**INTRODUZIONE ALLE CONTRODEDUZIONI PERVENUTE AL MINISTERO DELL'AMBIENTE IN MERITO
ALL'IMPIANTO EOLICO WPD SAN GIULIANO**

OGGETTO: [ID_VIP: 5419] Progetto di un impianto per la produzione di energia da fonte eolica denominato "Parco eolico Tuscania", sito nel Comune di Tuscania (VT) e relative opere di connessione nei comuni di Tuscania (VT) e Arlena di Castro (VT)

Procedura di Valutazione di Impatto Ambientale ai sensi dell'art. 23 del D.Lgs. 152/2006.

CONTRODEDUZIONI ALLE OSSERVAZIONI: m_amte.MATTM_.REGISTRO UFFICIALE.INGRESSO.0075832.29-09-2020

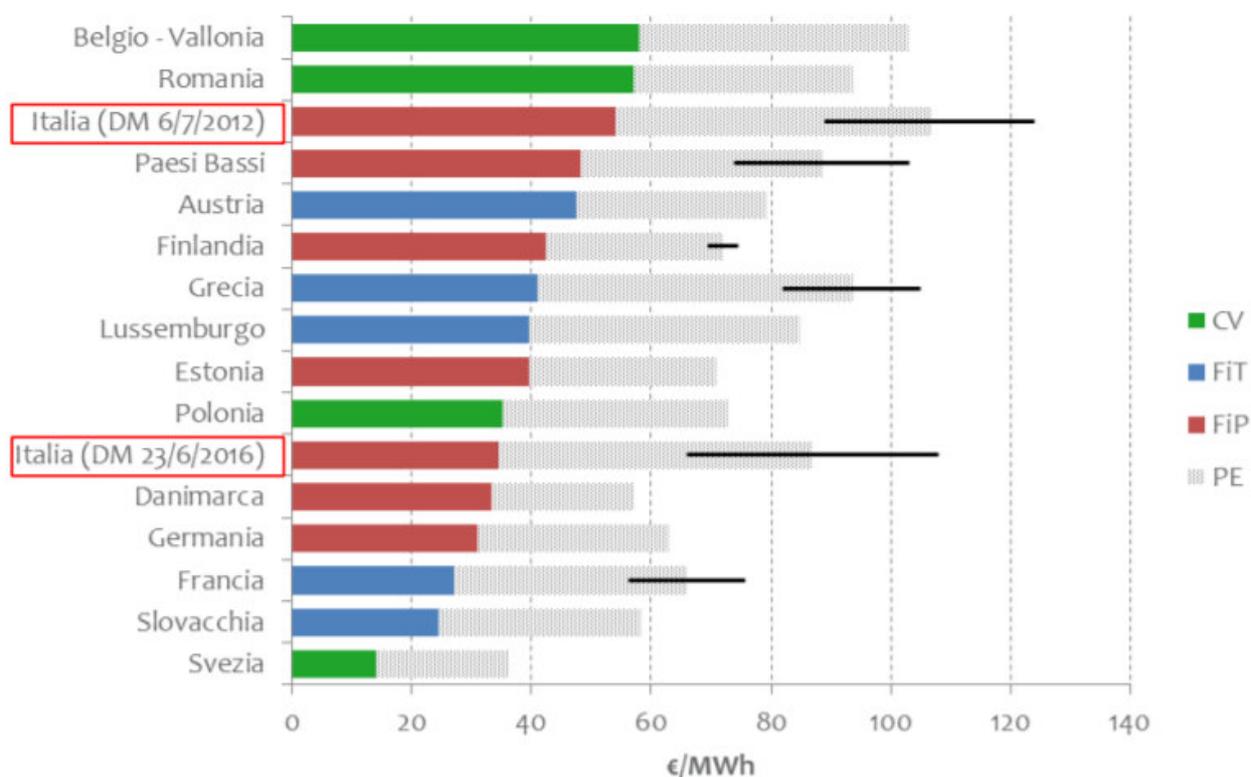
Nella documentazione tecnica non è rilevabile l'ammontare degli incentivi statali che andrebbero a ristorare una siffatta produzione energetica, un dato fondamentale per un'esaustiva valutazione costi/benefici, in quanto risultando i costi ambientali di difficile quantificazione, dovrebbero essere resi noti almeno tutti gli oneri di costruzione, esercizio, manutenzione e dismissione, al fine di poter valutare la sostenibilità economica dell'intervento in relazione alle necessità energetiche del territorio.

La lunghezza totale di ogni barra rappresenta il valore della remunerazione totale normalizzata su 20 anni (con un tasso di sconto del 6,5%). La parte colorata indica la componente incentivante (con colore diverso a seconda si tratti di Feed-in-Tariff, Feed-in-Premium o Certificati Verdi), mentre in grigio chiaro è rappresentata la valorizzazione dell'energia. Le linee nere indicano la variabilità della remunerazione tra i valori minimi e massimi ottenibili per le diverse fattispecie impiantistiche, considerando eventuali bonus o riduzioni d'asta.
